# Viktig informasjon – Dell OptiPlex 790/990

## Hovedkort

Figur 1. En eldre versjon av hovedkortet med varmeavleder

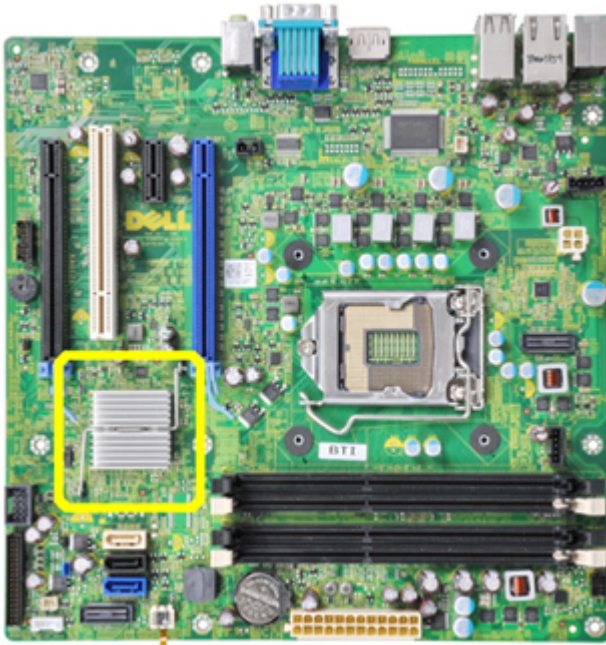
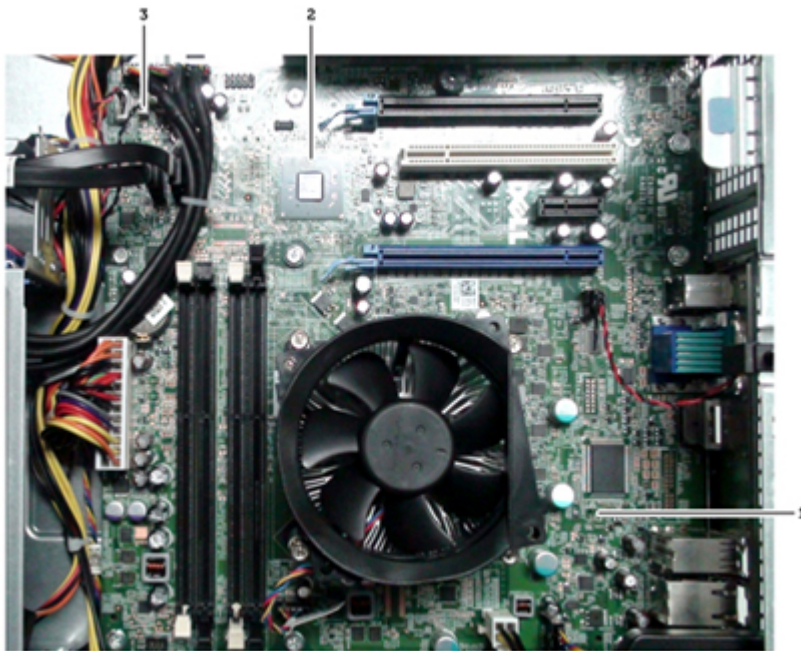
Datamaskinene Dell OptiPlex 790/990 leveres nå med et nytt hovedkort uten følgende komponenter:

- Varmeavleder
- Varmesensor for strømtilførsel (bare stasjonære datamaskiner)

Følgende bilde viser en eldre versjon av hovedkortet som ble levert med varmeavleder.

Alle hovedkort som leveres med versjonen A11 eller nyere, har IKKE varmeavleder.

Varmesensoren for strømtilførsel er bare fjernet fra stasjonære datamaskiner.

Figur 2. Hovedkort der varmesensoren og varmeavlederen er fjernet

1. varmesensorkontakt-1 og kabel fjernet
2. varmeavleder for brikkesett fjernet
3. varmesensorkontakt-2

**MERK:** Hvis du har skiftet ut hovedkortet med et nytt hovedkort for den stasjonære maskinen, må du alltid kontrollere at BIOS-versjonen er A11 eller nyere.

**ADVARSEL:** Hvis du ikke oppdaterer BIOS, kan du få feilmeldingen **Alert! Chipset heat sink not detected (Advarsel! Varmeavleder for brikkesett ikke oppdaget) under POST (power-on self test).**
